Précision sur les modélisations hydrogéologiques du projet Matawinie

Objet : Précisions et informations supplémentaires de Nouveau Monde Graphite sur la réponse 3 du document DQ5 concernant une réponse du MELCC sur les modélisations hydrogéologiques du projet Matawinie

Date : 24 février 2020

Figure 3-3 Zones de recharge calibrées (mm/an) et élévation (isolignes en mètre)

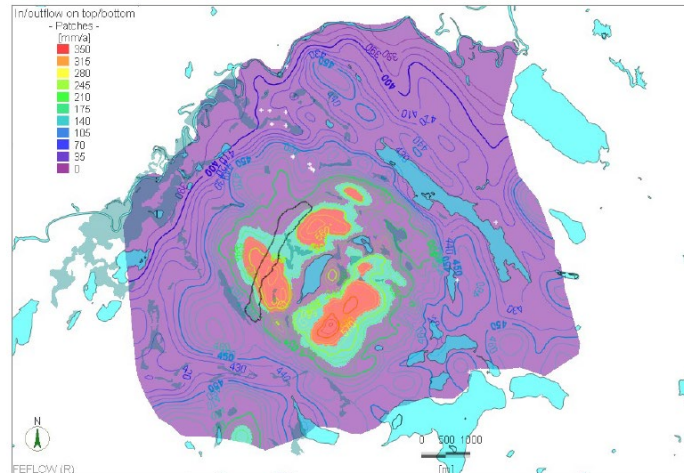
En guise de complément et pour illustrer les approches différentes utilisées, la figure avec les 3 zones de recharge a été extraite du rapport de SNC-Lavalin 2020 est montrée ci-dessous, et les zones de recharge préférentielles obtenues avec le modèle de Lamont sont aussi montrées.

Sur la figure de SNC-Lavalin on y montre les différentes zones de recharge qui ont été imposées, et le secteur où cela s'applique. Elles sont montrées en mauve (10mm/an), en turquoise (180 mm/an) et orangé (200 mm/an) :

Les deux figures montrent les différences entre les deux modèles en ce qui concerne la distribution de la recharge sur l'ensemble de la zone modélisée.

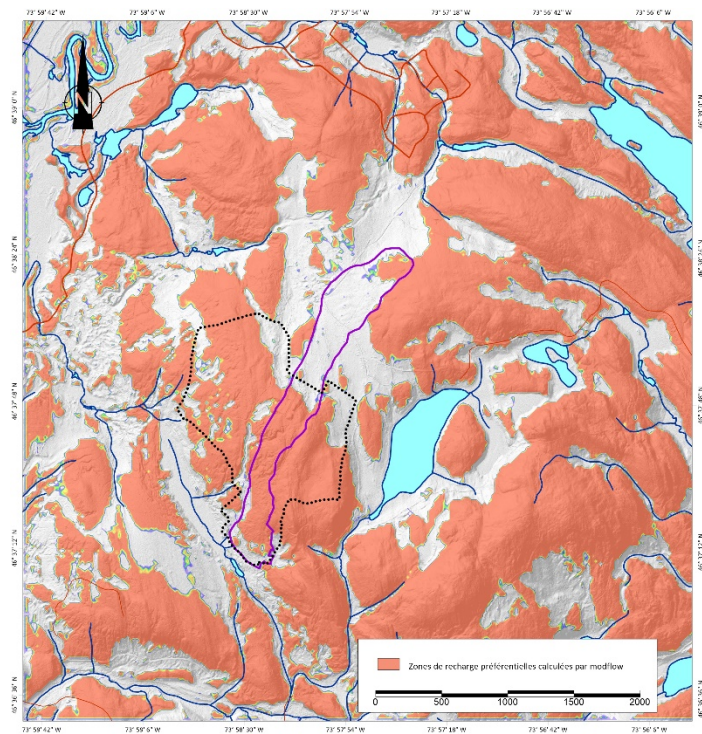
La figures ci-dessous a été produite à la demande de NMG par Lamont. Elle représente les zones de recharge calculées par le modèle le logiciel qui crée une répartition de la recharge basée sur les conditions d'écoulement et la topographie du terrain. On y voit en orange les zones de recharge préférentielle et elles ont été calculées par Modflow.
